Ofício nº 232/2023-CIV/SEINFRA

Assunto: **redutor de velocidade**

ESTUDO TÉCNICO PRELIMINAR PARA IMPLANTAÇÃO DE ONDULAÇÃO TRANSVERSAL - Nº 044 / 2023

Solicita redutor de velocidade no cruzamento da Av. Sergipe com Av. Boa Vontade, Bairro Brasil.

ANEXO 2: Foto

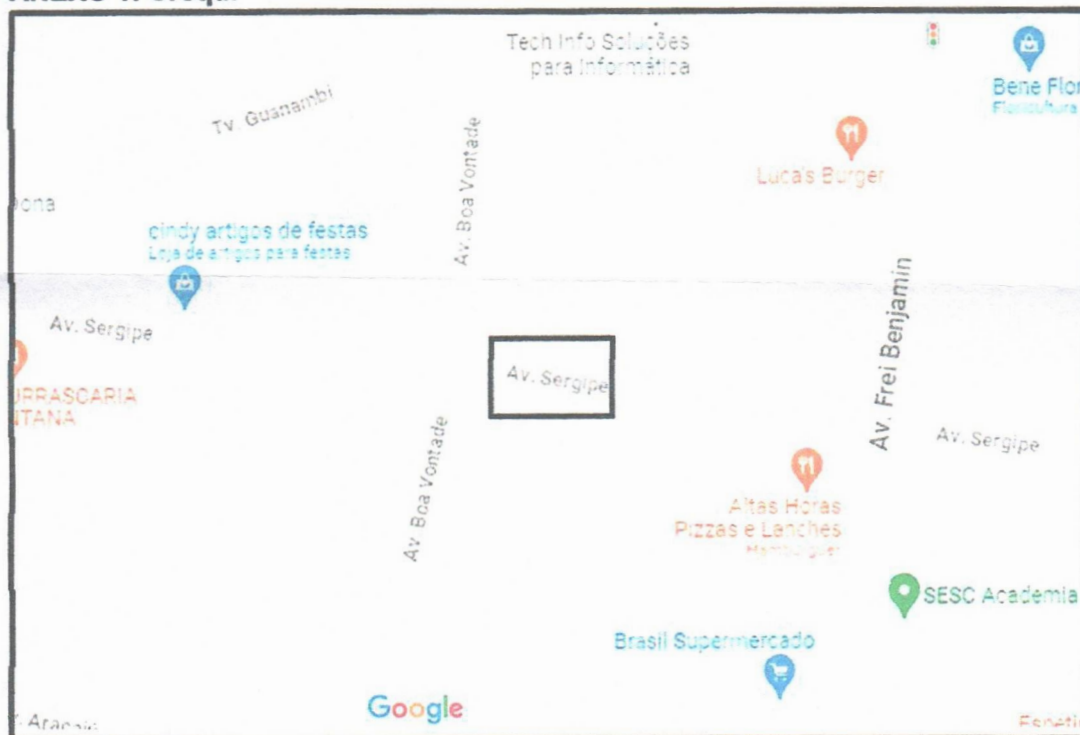
Sob o aspecto da infraestrutura viária – Conforme CONTRAN Resolução Nº 973, de 2022, tal parecer é classificado como VIÁVEL, na Av. Sergipe, defronte ao Bar Gugas Drinks, Bairro Brasil (ANEXO 2).
